Artikel: Bildungszentrum Rems-Neckar : allgemeiner Bauwettbewerb

# Bildungszentrum **Rems-Neckar**

Allgemeiner Bauwettbewerb

Beurteilung 1. Preis

Lageplan.

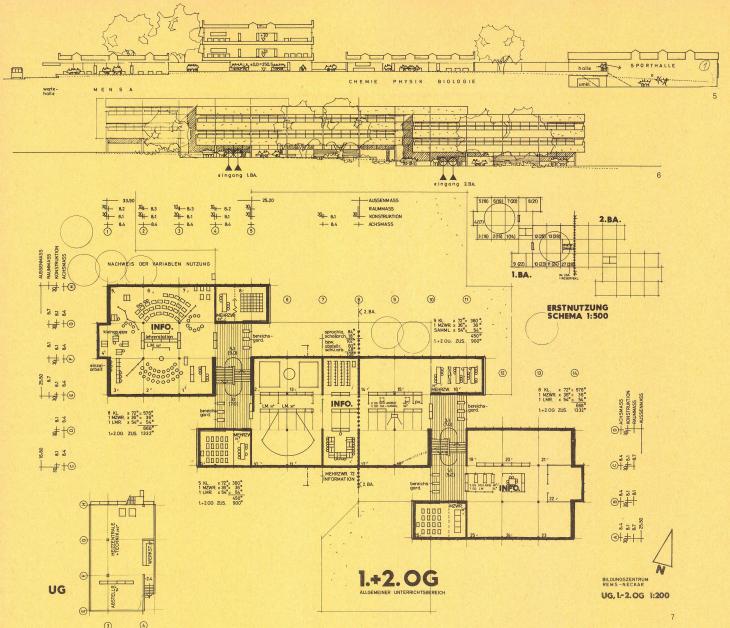
Buszufahrt und Bushalt bedürfen größerer Ausdehnung als dargestellt. Die Zufahrt zum nördlich der Schule bei der Turnhalle angelegten Parkplatz läßt die Möglichkeit der Anlage von öffentlichen Aktivitäten auf dem Ostteil des Geländes offen.

Die Belästigung für die Räume des Werkens besteht kaum, dagegen wird durch die Hauptzufahrtsstraße zum Parkplatz der gefahrlose Anschluß vom späteren Neubaugebiet her zerschnitten. Der Parkplatz wie der Fahrweg allerdings sind selbst ausreichend dimensioniert, zwei der dezentralisiert angelegten Pausenhöfe liegen jedoch etwas nahe an der Straße.

Durch kompakte Bauweise und Heranschieben an die Westgrenze wird die Geländenase akzentuiert, die topografischen Verfallungen durch einfache Treppenversätze bewältigt.

Auch bei Verwirklichung des 1. BA entsteht ein klarer Baukörper, die Errichtung des 2. BA kann ohne Störung von Zugang und Parkierung erfolgen.

Eine spätere Erweiterbarkeit der Baumasse ist zumindest im Westen etwas eingeschränkt, eine Erweiterung des mathematisch-naturwissenschaftlichen Bereiches nach Norden wird durch die Sportanlagen Schwierigkeiten bringen.

Schnitt 1:800.

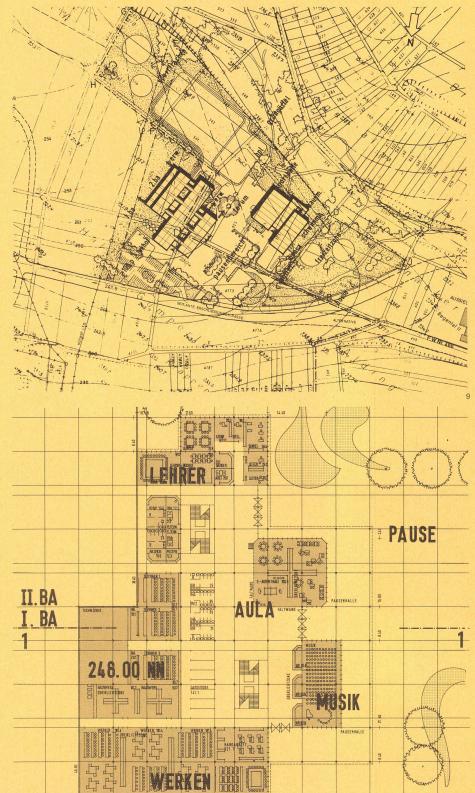
Die Baumasse betont deutlich den Höhenrücken, und zwar durch ihre Lage und durch die dem Geländeverlauf entsprechende Stufung der Baukörper. Auch in Nord-Süd-Richtung wird auf die Geländeform Rücksicht genommen. Die Baukörper bilden auch im Zustand des 1. BA eine formal befriedigende Form. Sie sind im einzelnen dem inneren Raumgefüge und dem konstruktiven Aufbau entsprechend gestaltet mit Ausnahme der unmotivierten Oberlichtbänder der Klassenräume an den Ost- und Westseiten.

Die Stellung der Baukörper bietet allerdings keine ausgeprägten Freiräume, diese könnten erst bei Nutzung des Restgeländes für weitere Aktivitäten erreicht werden. Südansicht 1:800.
